はやぶさ 2 プロジェクトの  
事前評価質問に対する回答

平成 23 年 6 月 27 日

宇宙航空研究開発機構

本資料は、平成23年6月2日（木）に開催された第1回推進部会におけるはやぶさ2プロジェクトの説明に対する構成員からの質問に対し、独立行政法人宇宙航空研究開発機構（JAXA）の回答をまとめたものである。

図1: 着火時の衝突装置位置の散らばり

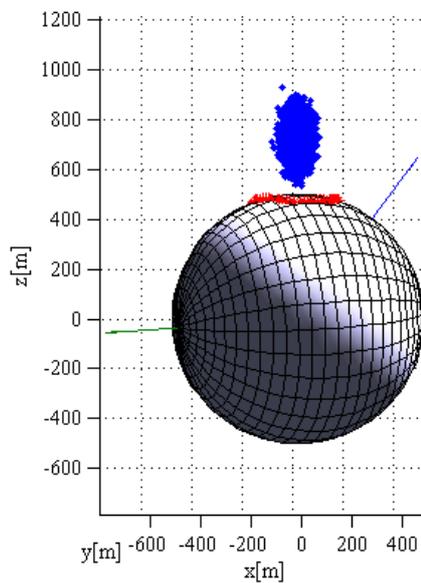
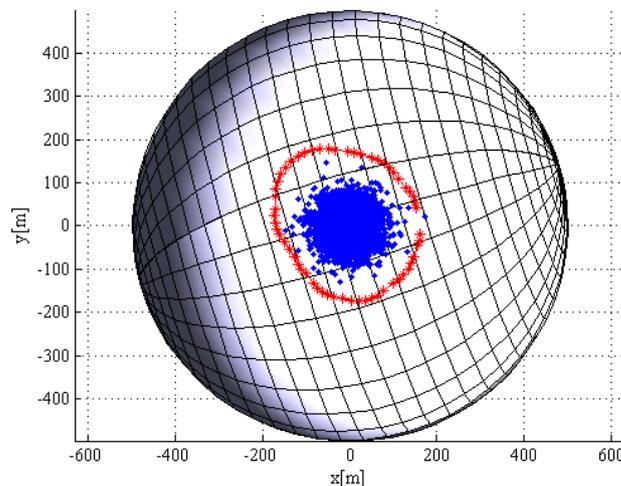
推進 1-1-3 46 ページに衝突装置の仕様が記載されていますが、現時点でどの程度、仕様が達成できる見込みがあるのかについて、具体的裏付けとともにご説明願います。質量 2kg の銅板を速度 2km/s に加速衝突させるとありますが、飛翔距離、目標地点からの許容誤差等について、数値を示して可能な限り具体的な説明をお願いします。

飛翔距離、目標地点からの許容誤差等については、母船分離時位置速度制御精度、分離精度等を考慮し、着弾場所の評価をモンテカルロシミュレーションを使用して実施しています。その結果を以下に示します。図1は着火時(分離後2400秒)の衝突装置の位置の散らばりを示しています。この結果から、飛翔距離は数10m~500m程度の間で位置することが分かります。図2は着弾位置の散らばりを示しています。目標地点は図中の点がモンテカルロシミュレーションの各ケースにおける着弾位置を示しており、円状の線は悪くてもこの範囲に着弾するであろう範囲を示しています。これにより着火時姿勢が最悪でも半径200mの円内に衝突させることが可能であると予想しております。図からわかるように、最悪姿勢時の衝突位置の散らばりは半径200m程度と大きいですが、モンテカルロシミュレーションの大半のケースで半径100m以内に衝突させることが出来ております。半径200m程度の範囲であれば、生成したクレータを探すことも可能であると判断しております。

図 3: SCI の爆薬部モデル。(1)、(2)とも左図は爆破前の爆薬部構成を示します。構体の内部には PBX(黄色)が充填されており、その先端に銅ライナ(赤)が装着されています。

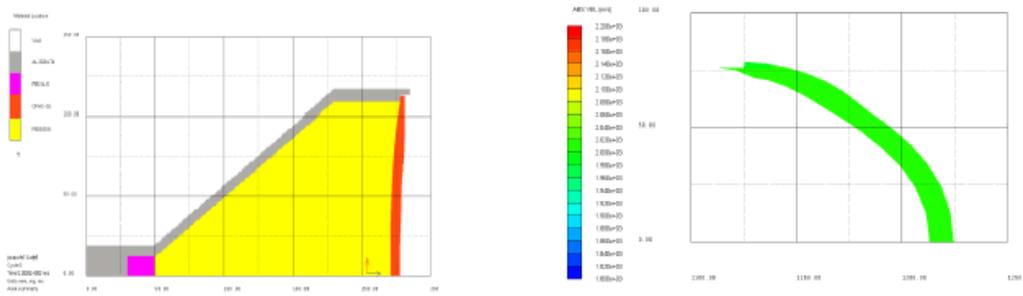
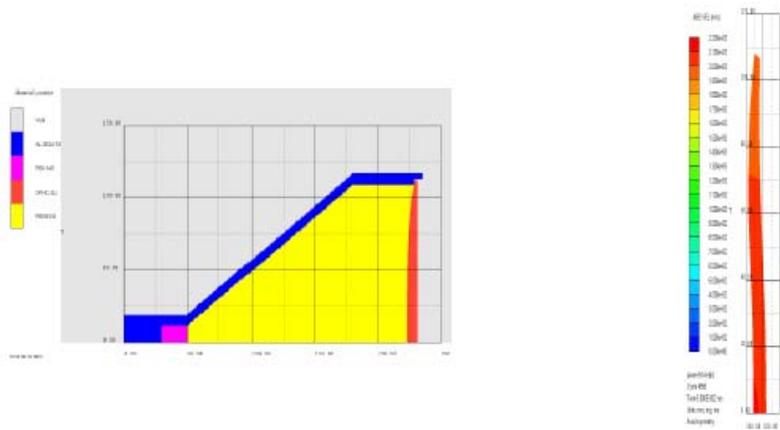
目的の小惑星表面のレゴリス等に秒速 2km で銅板変形体が衝突した場合のクレータ形成について、数値シミュレーションがありましたら提示願います。

小惑星への SCI ライナの衝突を模擬するために、数値シミュレーションを行いました。爆薬部における銅の形状、鋼体の縦横比により、ライナ形状は変化するという結果が得られております。そこで、くさび形状および平板形状の場合についてライナ形成過程を調べました。これは、クレータ形成におけるライナ形状の影響を調べるために行いました。ライナ形状の形成シミュレーション

を図 3 に示します。ライナ速度 2km/s には、ライナ射出後、約 0.1ms で到達しました。銅ライナは 1ms 以内に成型されます。ライナの爆薬部の射出過程はオイラー法で計算されました。

炭素質コンドライトを用いて測定された3ミクロン吸収の強度(横軸)とH/Si比(縦軸)の相関関係  
(Rivkin et al., MAPS, 2003)

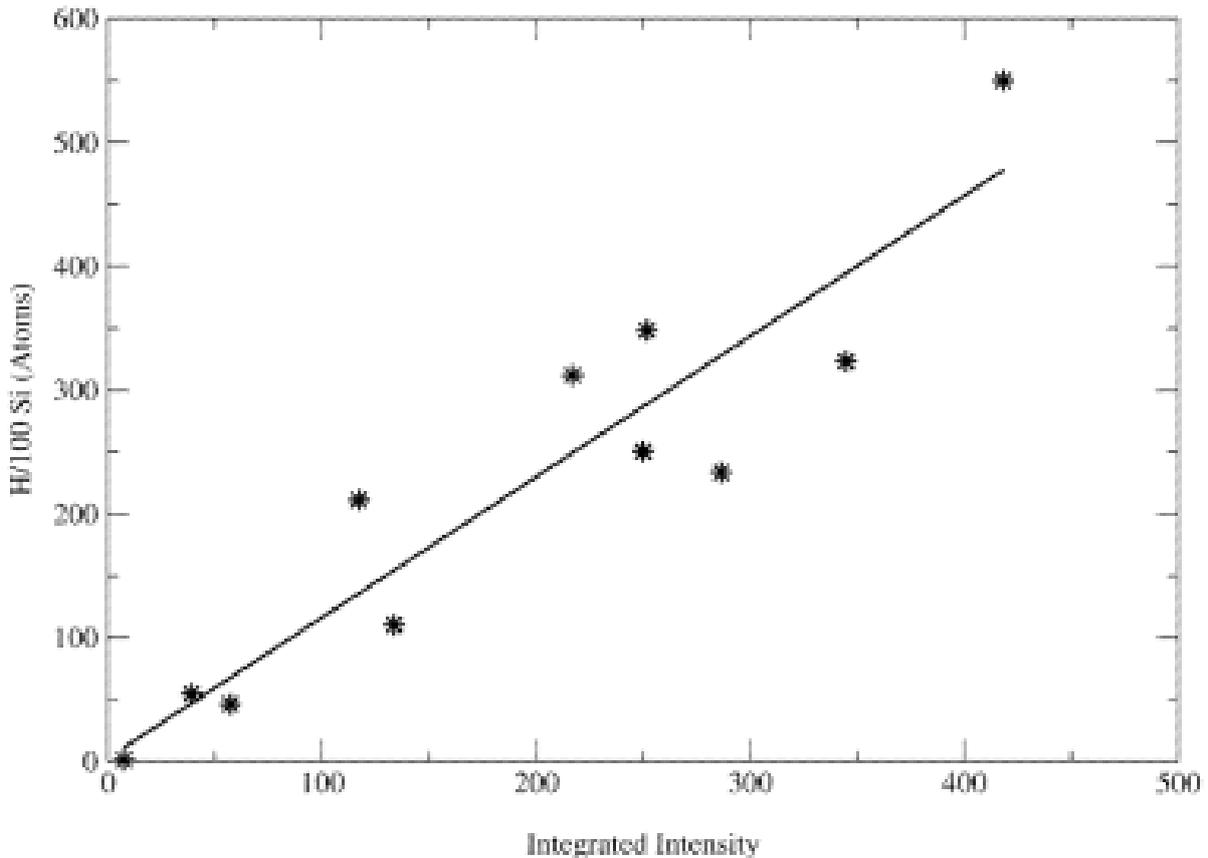
理学目的のミニマムは、「表面物質に関する新たな知見を得る」ということになっている。具体的には水・含水鉱物の分布量を求める、とされている。具体的にどのようにしたら、「ある／なし」ではなく、「量」の情報を得ることが可能なのかを説明いただきたい。NIRSの改良と言うことであるが、反射分光で定量が可能なのであろうか？

理学目標のミニマム達成に関して、近赤外線分光計(NIRS3)が目標とするのは水・含水鉱物の検出である。まずは有無の確認を行い、サンプリング地点の選定に関する情報を提供する。次に含水鉱物などの水の吸収が検出できた場合は、含水度の相対的な違いを調べる。具体的には3ミクロン吸収の強度と水素原子や含水鉱物の含有量の間に関連関係がある(下図)ことを基に、小惑星表面上での相対的な変化量を調べることを想定している。3ミクロン吸収の強度は、測光補正及び熱放射補正を施したスペクトルを用いて求められる。熱放射補正を除くスペクトルデータの解析は、はやぶさの近赤外分光計で実績がある。

### NIRS3搭載位置

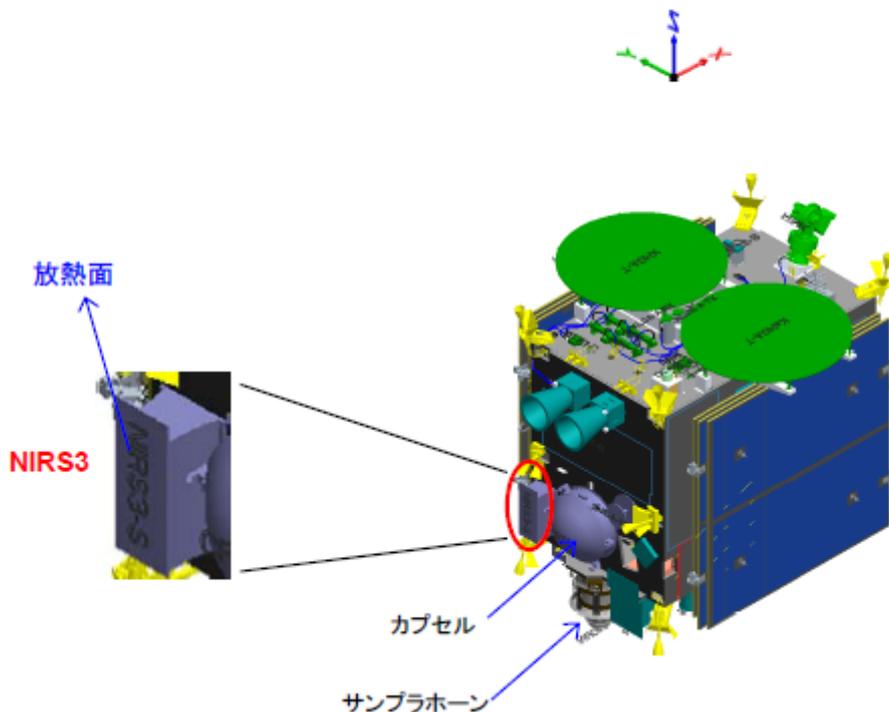
- (1) 探査機の外観図（30ページ）に分光計ならびに放熱板の取り付け位置を示して下さい。
- (2) この受動的冷却が、探査機の小惑星周辺での運用に、はやぶさの場合には無かった制約条件を課することになるとは思います。その結果、運用の複雑さが大きく増すことにはなりませんか。

- (1) 探査機の外観図に分光計の取り付け位置を示しました（下図）。放熱板は図で示した外部面になります。
- (2) 分光計の取り付け位置は、探査機の-X面と呼ばれる面の外部になります。-X面ははやぶさでも常に太陽光が入射しないように運用制約していた面であり、放熱面として位置づけられた面であるため、新たな運用制約を課することにはなっていません。なお、この分光計の観測は高度1km程度までの運用を想定しており、小惑星表面からの照り返しの影響を大きく受ける高度での観測は行わない予定です。

図：マスタースケジュールに対する衝突装置および近赤外分光計の開発スケジュールについて

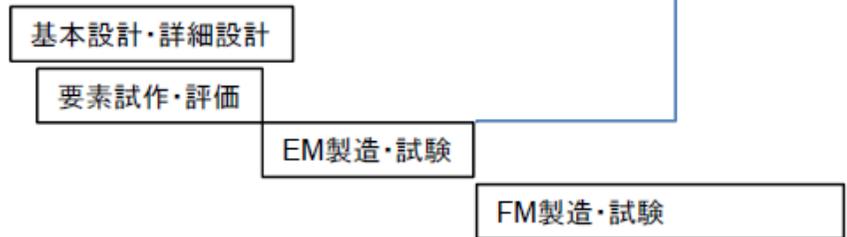
開発スケジュールに関して、2011（H23）年度半ばより FM 製作に着手し、2012（H24）年度半ばに一次噛合試験を開始、それから組み立て、試験に進む、とあります（推進 1-1-3、67 ページの図）。厳しいスケジュールと見受けられます。

重点搭載機器や開発要素の多い搭載機器（サンプラ、衝突装置、近赤外分光計、他）に関わるスケジュールをこの図に平行して示して、全体スケジュールが成立していることをお示しいただけませんか。

重点搭載機器や開発要素の多い搭載機器としては、衝突装置と近赤外分光計と認識している。その開発スケジュールをマスタースケジュールと対比して以下に示す。

次ページに示すとおり、両搭載機器の開発として、FY25初頭の探査機組立に向けて、衝突装置についてはFY23中頃に製造・試験（一部機能は一噛で確認）を開始し、近赤外分光計についてはFY23末頃に製造・試験を開始する。また、これら各試験を実施するため、FY22中頃より基本設計等を開始することで、各機器の開発スケジュールとマスタースケジュールは成立する。
